Znak sprawy: INW.271.3.2020

dotyczy: przetargu nieograniczonego przetargu nieograniczonego na zadanie pn.:
Modernizacja boisk sportowych przy Zespole Szkół Oświatowych w Piszczacu w ramach projektu „*Rewitalizacja obszaru zdegradowanego w Gminie Piszczac poprzez modernizację infrastruktury i uporządkowanie przestrzeni publicznej*”.

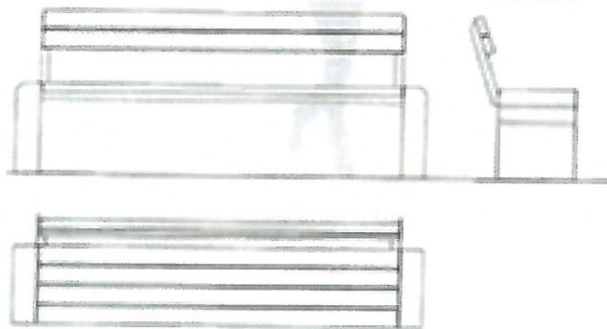
Czy Zamawiający może udostępnić karty katalogowe elementów wyposażenia placu terenu takich jak ławki z oparciem, koszy śmietnikowych, tablic ogłoszeniowych i stojaków na rowery ?

Zamawiający poniżej przedstawia min. parametry elementów wyposażenia placu terenu: :

ŁAWKA Z OPARCIEM

wysokość: 80cm +/- 10 %, szerokość: 55cm +/- 10 %, długość: 205cm +/- 10 %

- podstawa: beton odlewniczy piaskowy - kolor szary,
- siedziska i oparcia: listwy z drewna iglastego pokryte lakierobejcą, kolor teak
- wzmocnienie siedziska i oparcia – stal ocynkowana lakierowana proszkowo, kolor grafit. Montaż przez zabetonowanie elementów kotwiących.
